## 改善箇所説明図

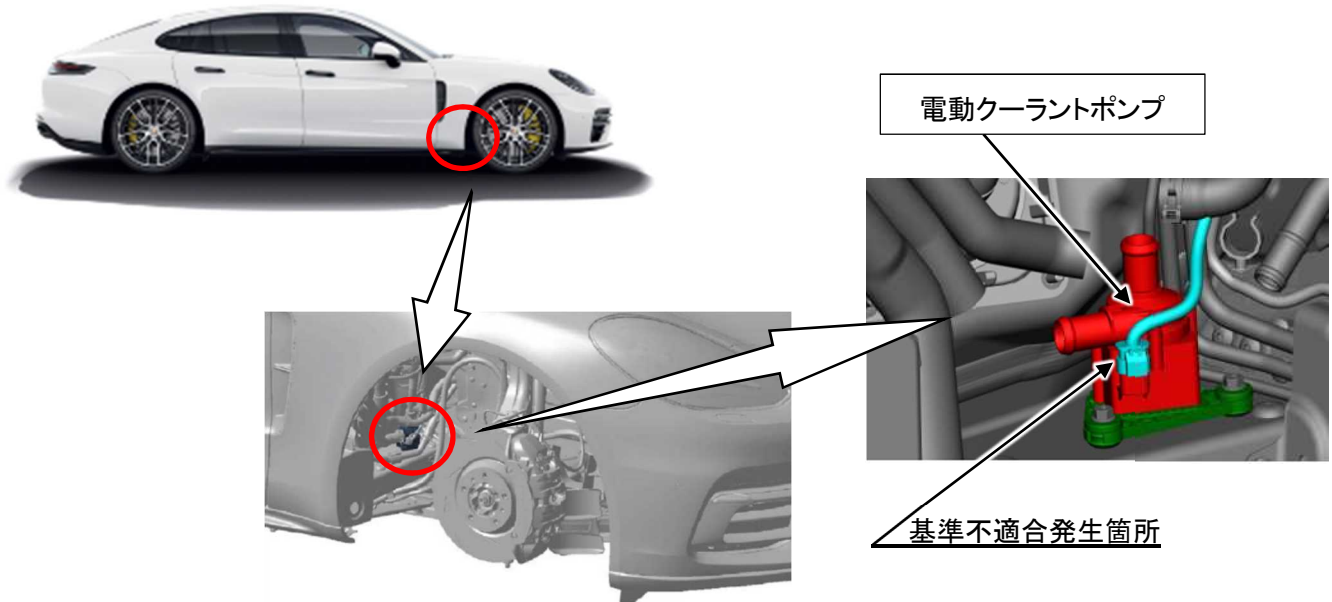
エアコン用の電動クーラントポンプにおいて、シーリングの設計が不適切なため、シール性が不足しており、ポンプのコントロールユニット部に湿気が入り、ポンプ内部で短絡が発生する場合があります。そのため、ヒーターの機能が停止し、そのままの状態で使用を続けると、ポンプのコネクタの過熱により、最悪の場合、火災に至るおそれがある。

全車両、電動クーラントポンプを交換すると共に、コネクタを点検し、必要に応じて交換する。
